**Gutachterverfahren**

# **Volkshausgarten Leipzig Quartier Neuer Arbeit**

**Dokumentation des Verfahrens  
und der Ergebnisse**

Leipzig, Februar 2022

Schnitt Ost-West

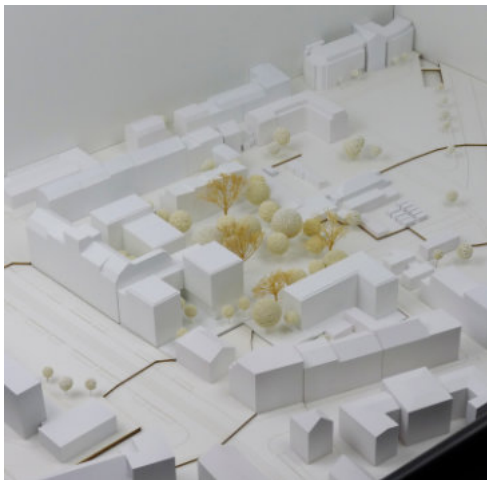
- Die Arbeit zeichnet sich durch eine starke strukturelle Idee aus: die selbstverständlich wirkende Form der umlaufenden Bebauung schafft eine zentrale Freifläche, in der die wichtigen Bäume erhalten bleiben.

- Der Eingang zum Quartier ist gut gelungen. Der schmale Anbau an das Volkshaus und die Komposition des Quartiersplatzes mit Baumdach erzeugen einen angemessenen Abstand zur Villa. Dem Ansatz, durch die sensible Staffelung der Gebäudehöhen ringsum die Proportionen zur Umgebung zu wahren, wird ein poetisches Potenzial zugesprochen.

- Das zum Prinzip erhobene Thema der Laubengänge und offenen Verbindungszonen sowie die überwiegend normalen Gebäudetiefen tragen zu einer wohltuenden Leichtigkeit der Bebauung bei.

- Um dem formulierten städtebaulichen Anspruch gerecht zu werden, bedarf es einer hohen Qualität der architektonischen Gestaltung in der Umsetzung. Dem werden die gelieferten Darstellungen noch nicht gerecht.

- Die Proportionen des Innenhofes sind stimmig, die öffentliche Durchwegung ist gegeben, die Überwindung des Topografiesprungs und die Brechung der Sichtachse Richtung Westen werden für gut befunden.

- Kontrovers beurteilt wird der Charakter des Innenraumes: Es wird hinterfragt, ob sich die gewünschte Nutzbarkeit eines Volkshausgartens für die Öffentlichkeit einstellen kann, oder ob die geschlossene Hofsituation introvertiert bleibt und eher einem Wohnhof entspricht. Eine stärkere Profilierung des Freiraums im Hinblick auf das Thema neue Arbeit und Nutzungsangebote für die Stadtteilöffentlichkeit wären wünschenswert.

- Die Tiefgarage mit separater Ein- und Ausfahrt funktioniert nicht wie vorgeschlagen. Die Ausfahrt durch das Volkshaus ist so nicht möglich.

Schnitt Nord-Süd

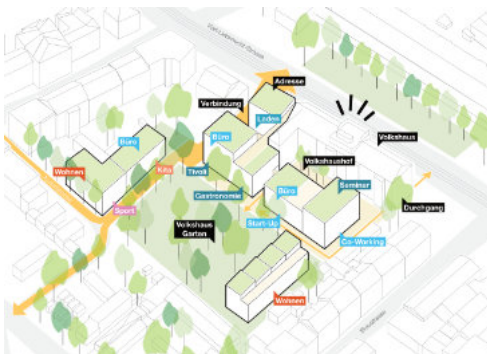
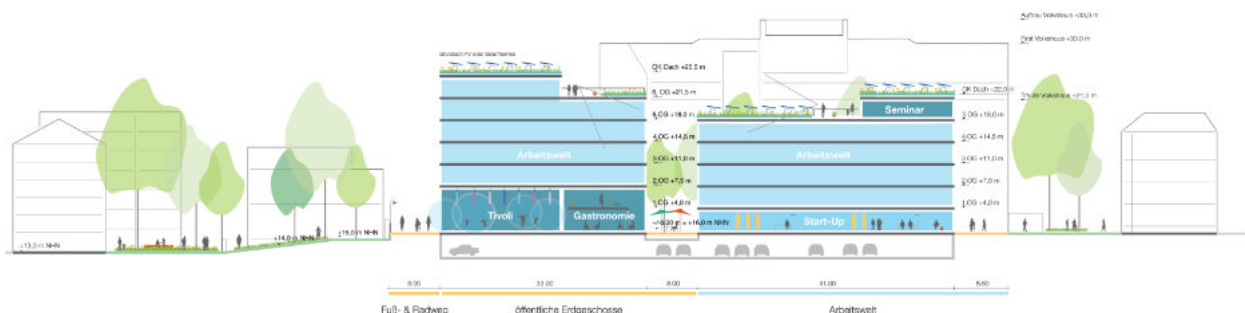
- Durch eine starke Konzentration der Baumassen im Osten wird in der Mitte des Grundstücks der größtmögliche Gartenbereich erzeugt, in dem alle wichtigen Bäume erhalten bleiben.

- Der so geschaffene Volkshausgarten entspricht überzeugend sowohl dem Wunsch nach einer öffentlichen Erreichbarkeit und Nutzbarkeit als parkähnlicher Freiraum als auch den ökologischen und klimatischen Anforderungen an die doppelte Innenentwicklung.

- Die Darstellung der Baukörper bleibt jedoch insgesamt schemenhaft und birgt erhebliche Risiken hinsichtlich der Qualität der späteren Umsetzung.
- Erkauft wird der großzügige Zusammenhang im Freiraum durch eine große Dichte mit viel Baumasse am Volkshaus. Die Qualität des engen Volkshaushofes wird kontrovers diskutiert.

- Die Adressierung der Nutzungen am Tivolihof, aber auch an den anderen Baukörpern, ist klar und nachvollziehbar gelungen.
- Die Maßstäblichkeit des Quartierseingangs an der Karl-Liebknecht-Straße wird bemängelt: Der Zugang ist sehr eng und der Maßstabssprung zur Villa sehr groß.

*Schnitt Ost-West*

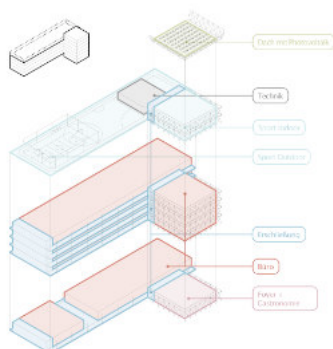
- Die städtebauliche Gesamtkomposition ist gelungen. Die Anordnung der Gebäude ist schlüssig und die Verteilung der Nutzungen nachvollziehbar.
- Der Gebäudeentwurf ist jedoch sehr massiv, was durch die ausladenden Balkone noch verstärkt wird. Der Anteil überbauter und versiegelter Fläche ist insgesamt hoch.

- Die Aufteilung des Freiraums in vier Bereiche ist unabhängig von vorhandenen Qualitäten in den einzelnen Flächen ungünstig. Trotz differenzierter Freiräume werden die Erwartungen an den Volkshausgarten unter stadtökologischen und stadtklimatischen Aspekten sowie hinsichtlich eines Mehrwerts für die Stadtteilöffentlichkeit nicht erfüllt.

- Der mittige Quartiersplatz wird in Größe, Ausbildung und Charakter hinterfragt. Er wird weniger als Platz denn als Hof bewertet, der die Öffentlichkeit weitgehend ausschließt.

- Die intensive Auseinandersetzung mit dem Thema neuer Arbeitswelten führt zu einem großen Angebot flexibler Lösungen, die in ihrer Kleinteiligkeit jedoch auch hinterfragt werden.

- Die prominente Verortung der Kfz-Parkierung am Quartierseingang wird kritisch hinterfragt, auch wenn eine später Umnutzung in Aussicht gestellt wird.

- Die Dachterrasse an der Karl-Liebknecht-Straße wird in ihrer Funktion gewürdigt, in ihrer Gestaltung jedoch kontrovers diskutiert.

Schnitt Ost-West

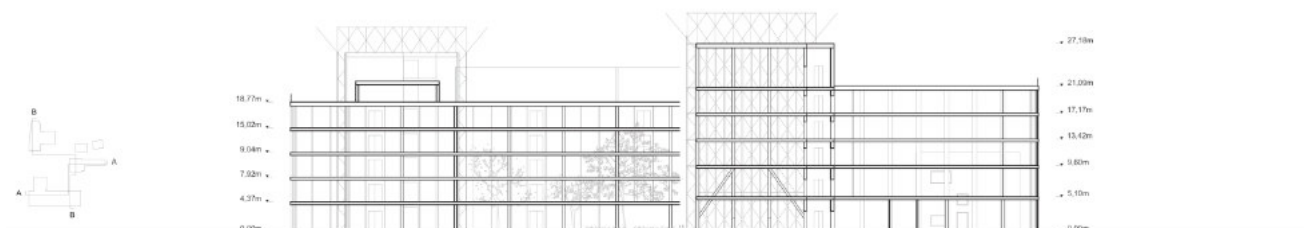
- Die städtebauliche Idee, die Bebauung in nur zwei typologischen Kubaturen abzubilden, ist plausibel und wird konsequent angewandt. Es wird ein interessanter Dreiklang mit guter Raumfolge gebildet.

- Durch die kompakte Anordnung und Ausbildung der Gebäude bleibt der wertvolle zentrale Bereich des Volkshausgartens als Mitte des Quartiers und gut nutzbarer Raum trotz Baumverlusts an anderer Stelle erhalten, der Anteil überbauten und versiegelten Raums insgesamt ist dennoch groß.

- Die Gebäude können in ihrer Organisation nicht überzeugen: Die höheren Gartenhäuser mit den Treppenkerne führen zu Belichtungsproblemen bei den daran anschließenden Büros und Wohnungen, die Adressbildung der Büroeinheiten über die Laubengänge ist fragwürdig.

- Die Qualität der Arbeitsbereiche im Büroregal wird angezweifelt. Aufgrund der großen Tiefe des Gebäudes werden die mittleren Zonen kaum mit Tageslicht versorgt, die Laubengänge verstärken diesen Effekt. Die Gebäudetiefe des Büroregals schränkt zudem die Flexibilität für Umnutzungen ein.

- Die vorgeschlagene Fassadenbegrünung besetzt ein stadtklimatisch wichtiges Thema, muss jedoch sorgsam umgesetzt werden, um eine zu starke Verschattung der dahinter angeordneten Nutzungsflächen zu vermeiden.

- Die Eingangssituation an der Karl-Liebknecht-Straße mit Dachterrasse und Villenanbau kann nicht überzeugen.
- Der Entwurf bietet einen angemessenen Durchgang durch das Quartier.

*Schnitt Nord-Süd*

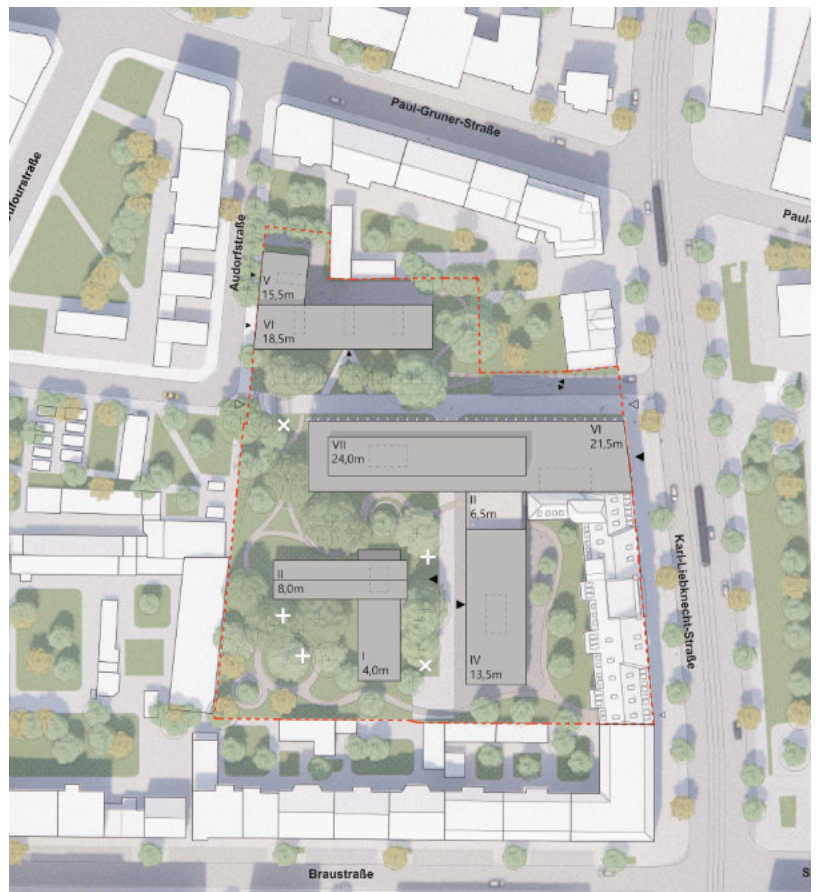
- Die extreme Bündelung eines Volumens wird als bemerkenswerter, mutiger Ansatz gewürdigt, aber auch in der Länge und Monumentalität seiner Struktur hinterfragt.
- Ein größerer Zusammenhang im Freiraum wird vermisst, der Park wird in Teilräume zergliedert und büßt dabei Nutzungs- und stadtoökologische Qualitäten ein.
- Der Auftritt der monumentalen Kubatur wird als selbstbewusst, jedoch am Standort maßstabsbrechend bewertet – es bestehen Zweifel, ob das Konzept langfristig tragen und qualitativ bleiben kann.
- Die Proportionen der Fassade zum Volkshaus sind gut getroffen, der gestalterische Ausdruck wird dagegen äußerst kontrovers beurteilt.
- Das Nebeneinander von Neubau und Villa ist vorstellbar.
- Die Plausibilität und Tragfähigkeit der von Ost nach West verlaufenden neuen Begegnungssachse wird hinterfragt.

Schnitt Ost-West

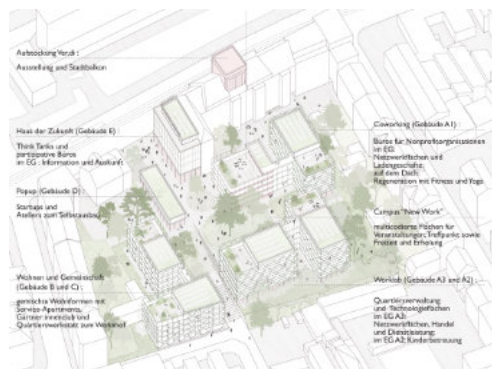
- Die schlüssig vorgetragene Herleitung des Entwurfs findet leider nicht die erwartete Entsprechung in dem eher „gewöhnlichen“ Städtebau.
- Die Baukörper und die Gebäudestellung werden insgesamt als unentschieden wahrgenommen, der Campus-Charakter überzeugt die Jury nicht als Lösung für das Quartier.
- Die gewählte Gebäudetypologie lässt die vorgeschlagene Modularität nur schwer umsetzbar erscheinen.
- Das Laubengangthema soll Kommunikationsräume schaffen, macht die Gebäude aber auch groß und führt zu einer insgesamt eher hohen Überbauung.
- Der Entwurf folgt dem Typus einzelner Häuser im Park – der gewünschte Zusammenhang des Parks wird dabei, auch aufgrund der Bebauungsdichte – nicht erreicht.
- Gut gelungen ist der Auftakt in das Quartier an der Karl-Liebknecht-Straße mit Einbeziehung der Villa, auch die weitere Höhenentwicklung und -staffelung der Bebauung ist gut.
